# ENQUÊTE PUBLIQUE

## RAPPORT

**Modification N°4 du PLUI  
de l’Etablissement Public Territorial  
« Plaine Commune »**

**Commissaire enquêteur : M. Bertrand CHANTALAT**

Le plan ci-dessous illustre l'incompatibilité entre ce projet de servitude SLCO184 d'une part, le projet de garage à bennes de la Ville de Paris et la présence de l'usine du SYCTOM d'autre part.

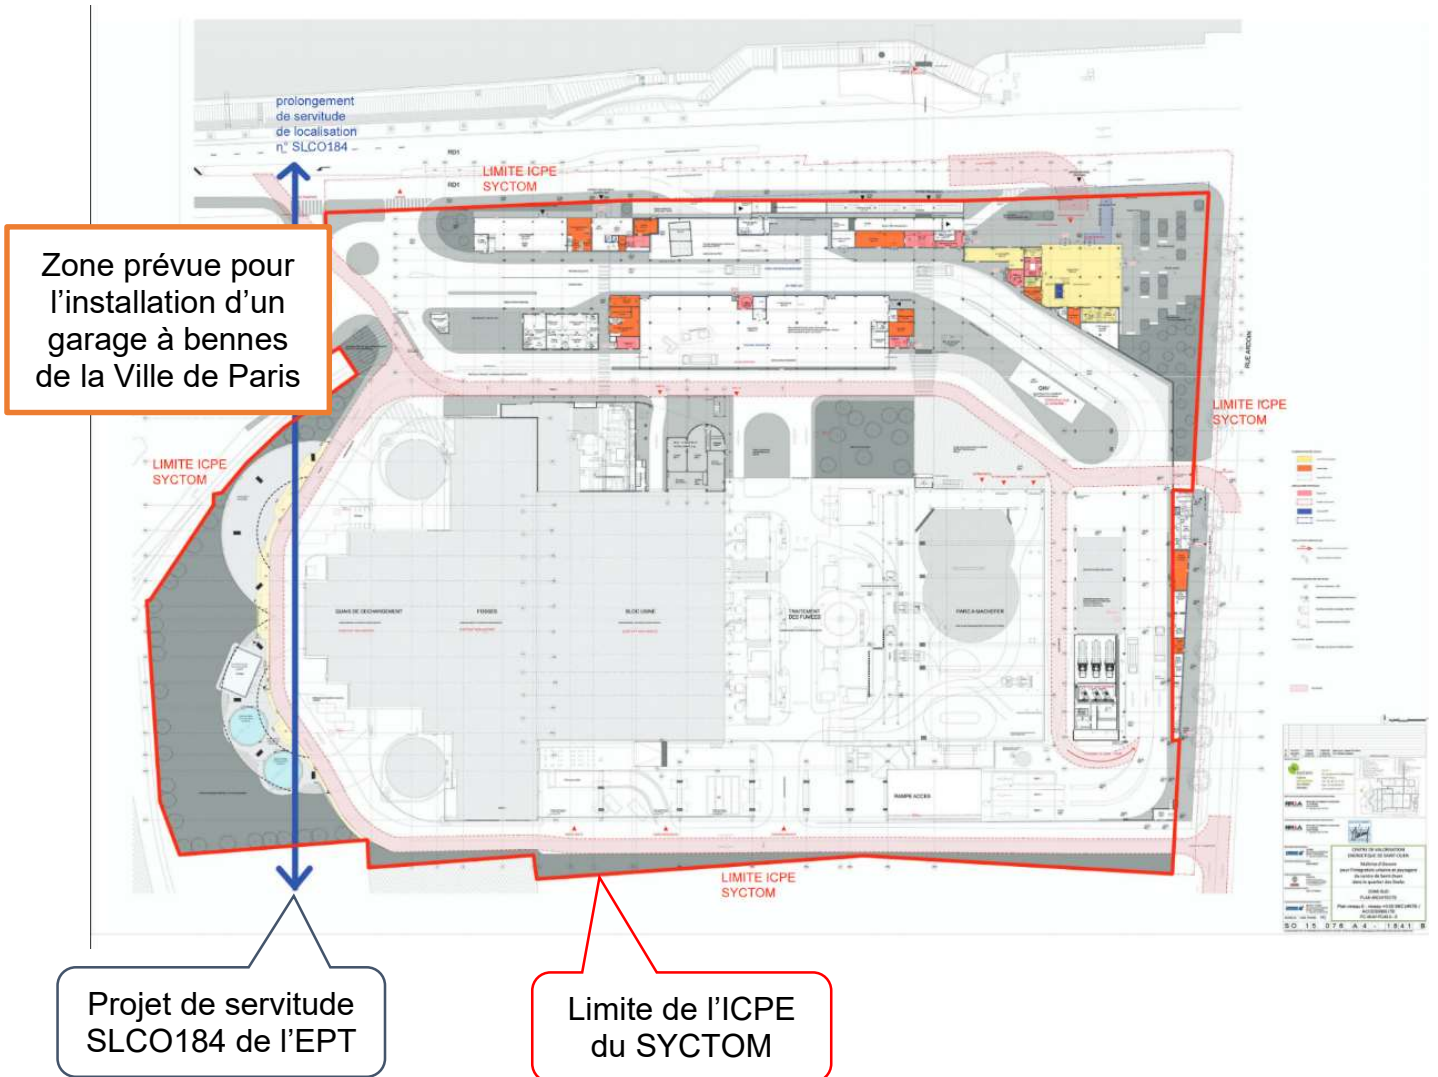
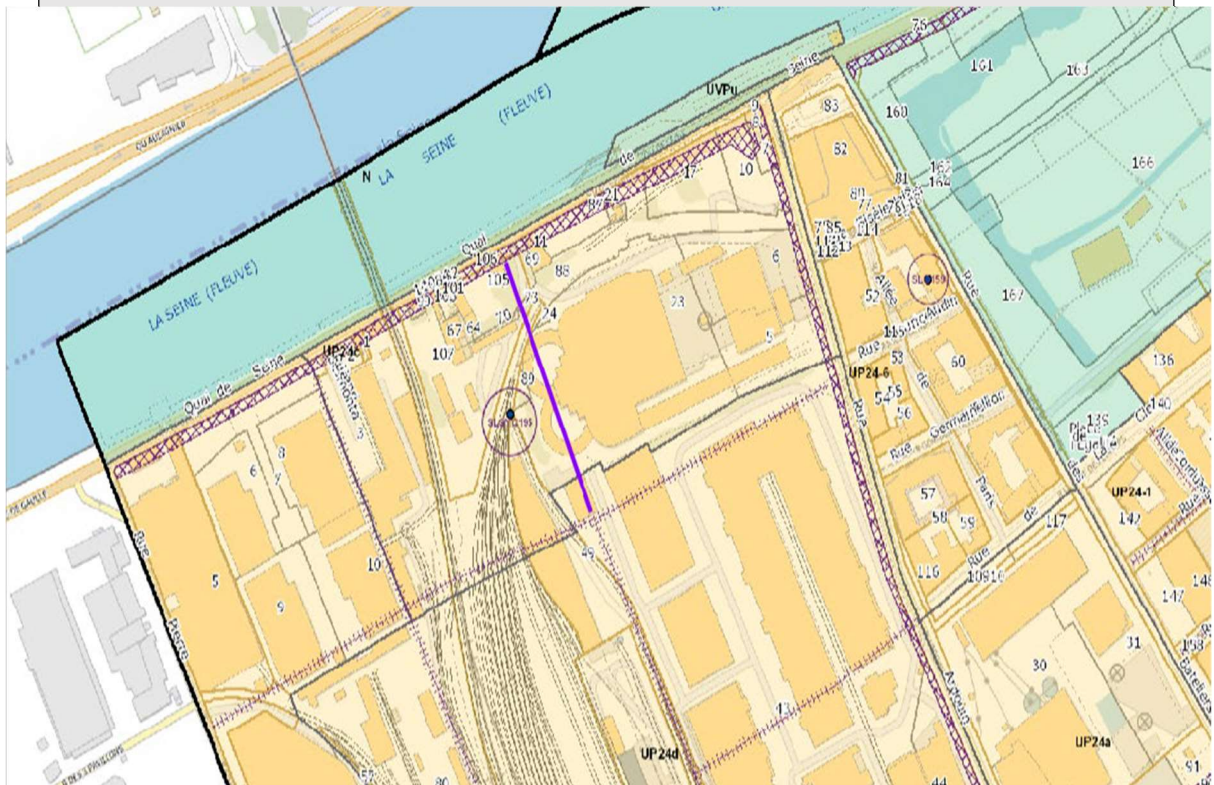
Les remarques numérotées **1, 35, 37, 41, 42, 43**, ainsi que la contribution du SYCTOM au registre papier, déposée le 29/02/2024 au siège de l'EPT, accompagnée de deux photographies, relèvent l'incompatibilité du projet de servitude de localisation dénommé SLCO184, concernant le projet du prolongement de la rue des Docks depuis le Boulevard Victor Hugo jusqu'à la RD.1, avec les nécessités de service et de sécurité liées à la présence de l'usine d'incinération d'ordures ménagères située quai de Seine à St-Ouen, ainsi qu'avec le projet de garage à bennes, porté par la Ville de Paris, sur son terrain situé au 17/41 Quai de Seine à Saint-Ouen.

Cette servitude de prolongement de la rue des docks jusqu'à la RD1 créerait en effet la possibilité d'une potentielle voirie traversant une zone hautement dangereuse au sein de l'emprise des terrains de l'usine du SYCTOM, actuellement titulaire de la servitude SLYC195 (Servitude de Localisation SYCTom 195), en méconnaissance des protections nécessaires à proximité de cette usine classée ICPE.

Seraient notamment impactées :

- Les voies pompiers de l'usine,
- Des voiries indispensables à l'approvisionnement de l'usine en réactifs et les équipements de pesée associés,

**Q6 :** *Quelles sont les propositions de l'EPT pour résoudre cette incompatibilité entre le projet de servitude SLCO184, la présence de l'usine du SYCTOM de St-Ouen et le projet connexe de garage à bennes de la Ville de Paris ?*

Le tracé initialement projeté du prolongement de la servitude de localisation SLCO184 sera modifié afin de ne plus être en incompatibilité avec la présence de l'usine du SYCTOM et le futur garage à benne de la Ville de Paris.

Prolongement de la SLCO184 pré-enquête publique :

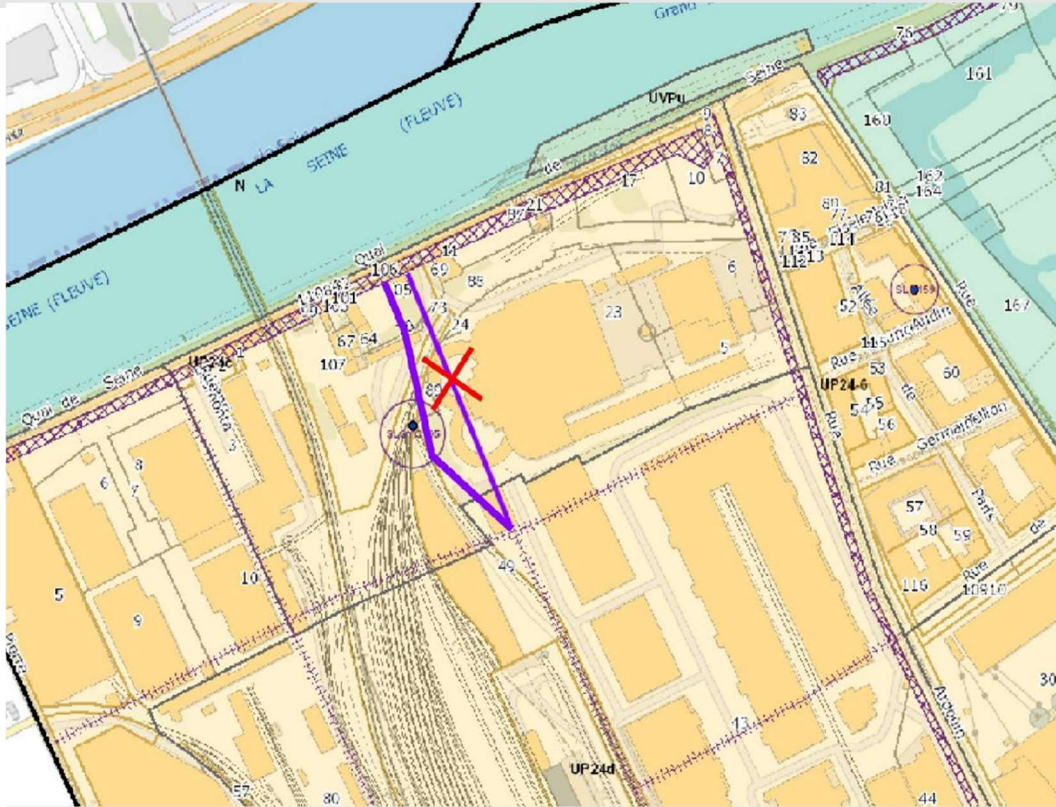
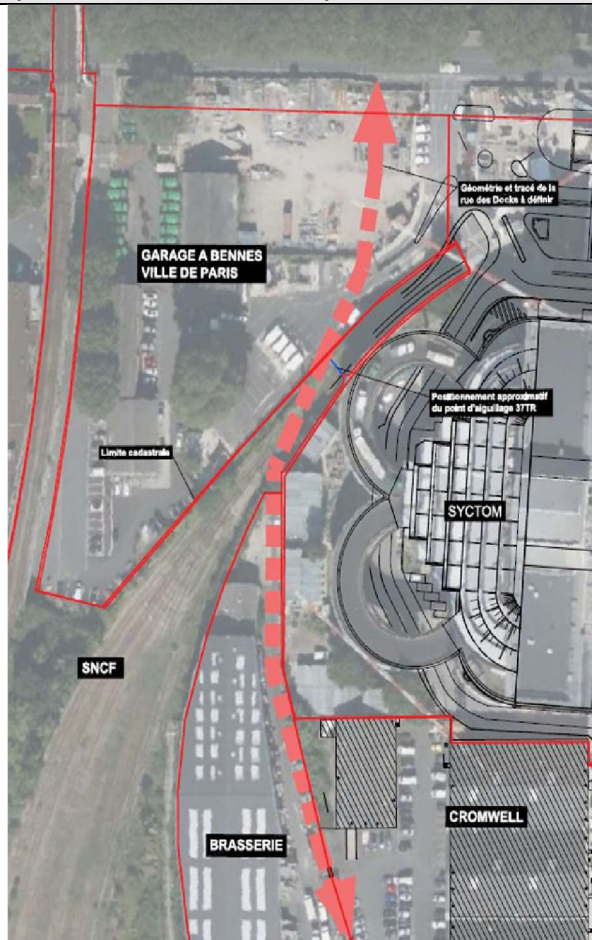
*Le commissaire enquêteur approuve cette modification de la servitude SLCO184, désormais sortie du périmètre de l'ICPE du SYCTOM. L'EPT devra toutefois bien veiller à ce que les travaux de réalisation du prolongement de la rue des Docks jusqu'à la Seine n'interfèrent qu'au strict minimum avec le fonctionnement de l'usine d'incinération, notamment dans la circulation des nombreux camions qui y entrent et en sortent au quotidien.*

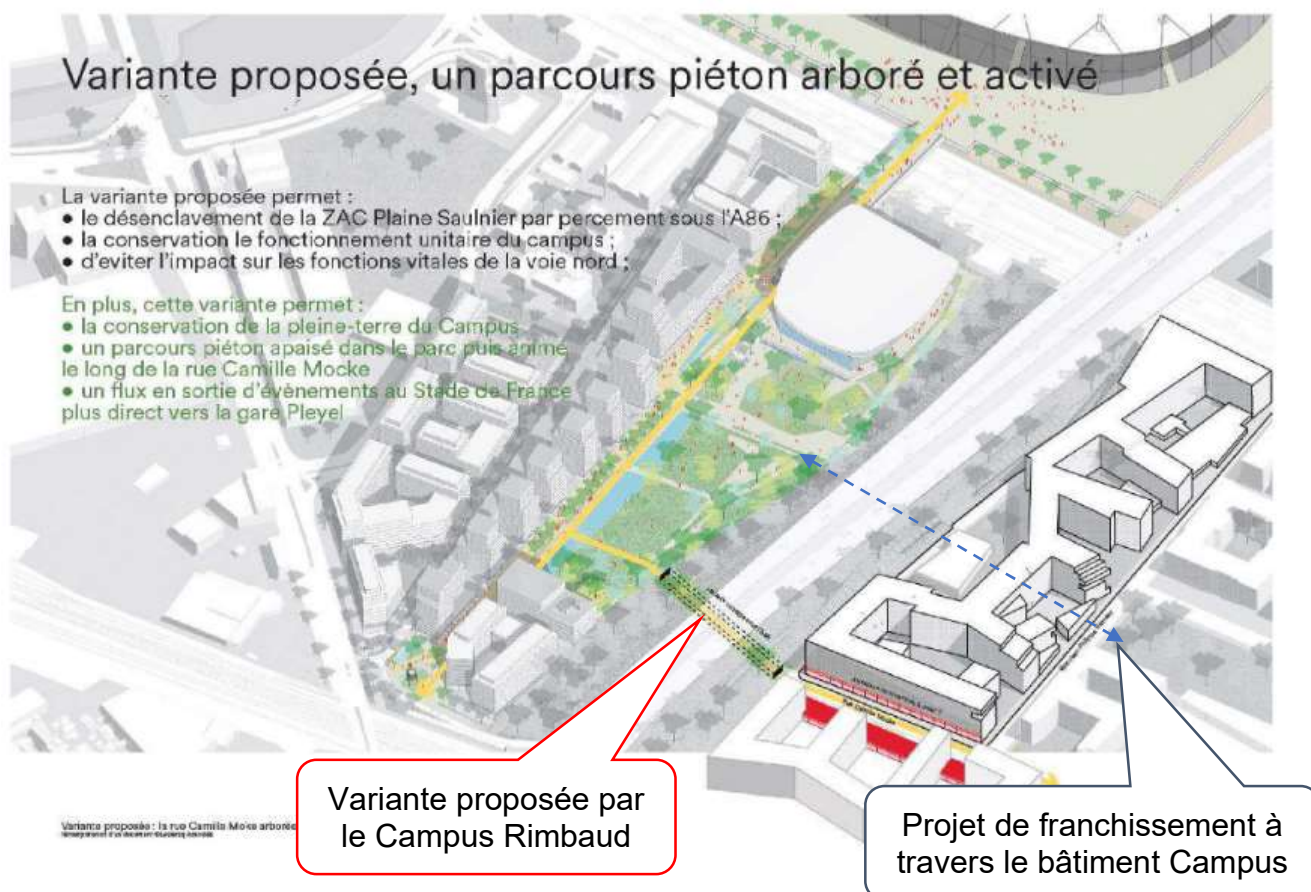
**La remarque N°40** évoque le projet de servitude de localisation SLPC 125 pour permettre le franchissement sous l'A86, qui passerait en plein milieu du « Campus Rimbaud » au nord de la ZAC Pleyel, avenue du Président Wilson à Saint-Denis.

Ce campus accueille des entreprises et des institutionnels et fonctionne actuellement en site fermé et sécurisé. Il n'y a aucun accès direct au public extérieur au site et des gardiens sont présents au niveau de chaque accès pour vérifier l'identité des personnes entrant sur le site.

Le tracé du projet de servitude en question couperait le Campus en deux et imposerait de revoir l'intégralité de la sûreté et de la sécurité du site fonctionnant sans fréquentation externe, nécessitant :

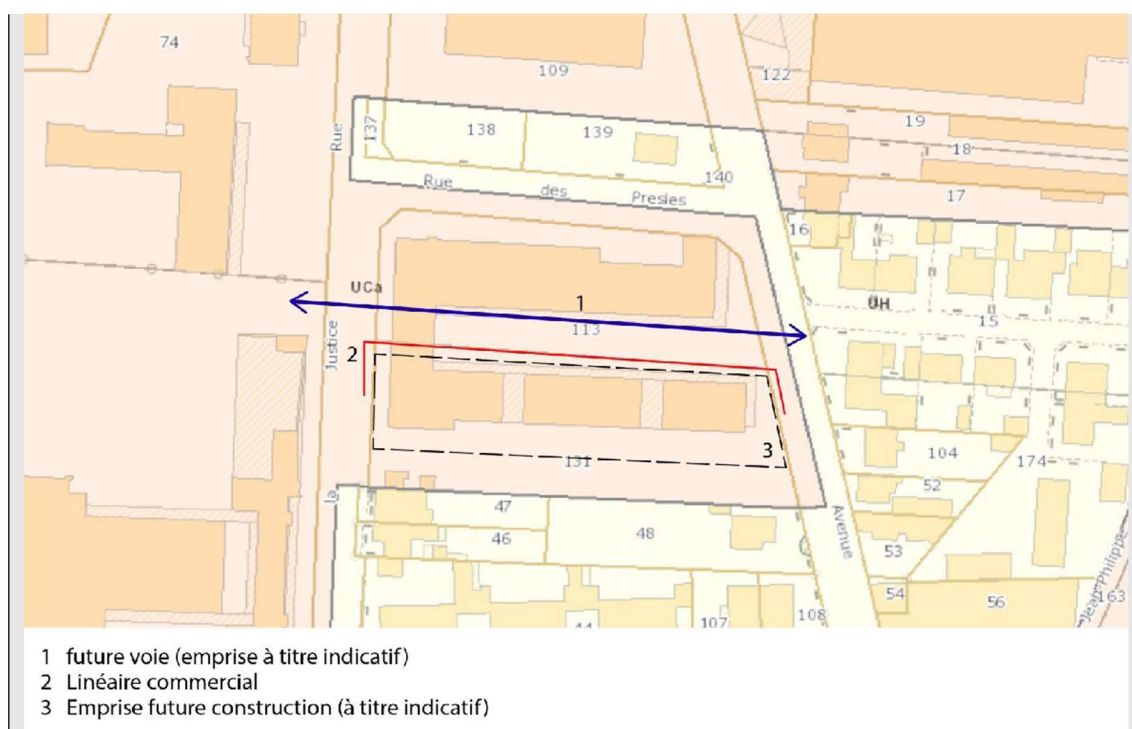
La modification de la règle ne fait évoluer que les hauteurs maximums, et non le nombre de niveaux autorisés qui restera le même (R+6 maximum, sous certaines conditions). Il ne sera donc pas possible de créer de niveaux supplémentaires, hors mezzanine, dont la hauteur maximum sous plafond est limitée à < 1.80 mètres : au-dessus, celles-ci sont comptées comme des niveaux.

L'augmentation de la hauteur maximum a pour objet non seulement de faciliter la réalisation de rez-de-chaussée commerciaux, mais également de favoriser une hauteur sous plafond de 2.7 mètres au sein des logements, dans le but de rejoindre les ambitions des documents cadres de Plaine Commune (notamment la Convention Qualité Construction Neuve).

En effet, dans le cas d'un bâtiment R+4+A avec une hauteur maximum de 18 mètres, et sans même la réalisation de rez-de-chaussée commercial :

- 6 niveaux \*2.7 mètres (hauteur de dalle à dalle permettant d'assurer une hauteur sous plafond de 2.5 mètres) + 1 mètre (hauteur de l'acrotère, dans le cas d'une toiture terrasse) = 17.2 mètres (hauteur maximum aujourd'hui : 18 mètres).
- 6 niveaux \*3 mètres (hauteur de dalle à dalle permettant d'assurer une hauteur sous plafond de 2.7 mètres) + 1 mètre (acrotère) = 19 mètres, soit un dépassement de **1 mètre de la hauteur maximum**.

- **Déplacement d'une servitude de localisation pour voirie dans le NPNRU de Villetaneuse**

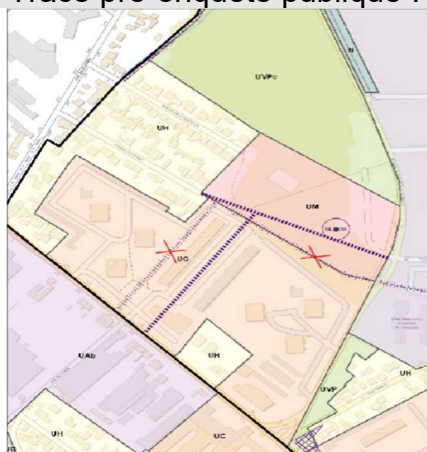
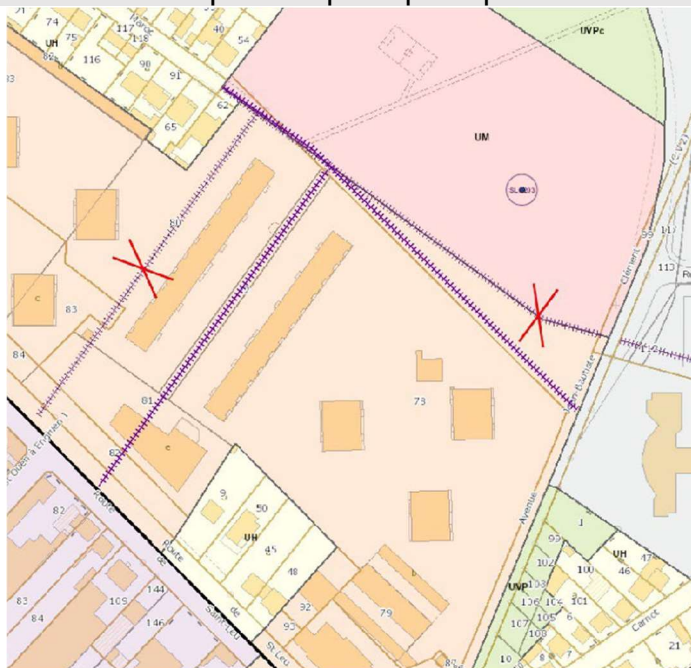
La DRIEAT alerte sur le fait qu'il conviendrait de vérifier l'exactitude de cet emplacement réservé avec le projet NPNRU Saint-Leu-Langevin et de veiller à intégrer le projet retenu selon l'avancée des discussions entre les parties prenantes.

**Q33 :** Quelle réponses l'EPT peut-il apporter à cette remarque ?

Tracé pré-enquête publique :

Tracé post-enquête publique :
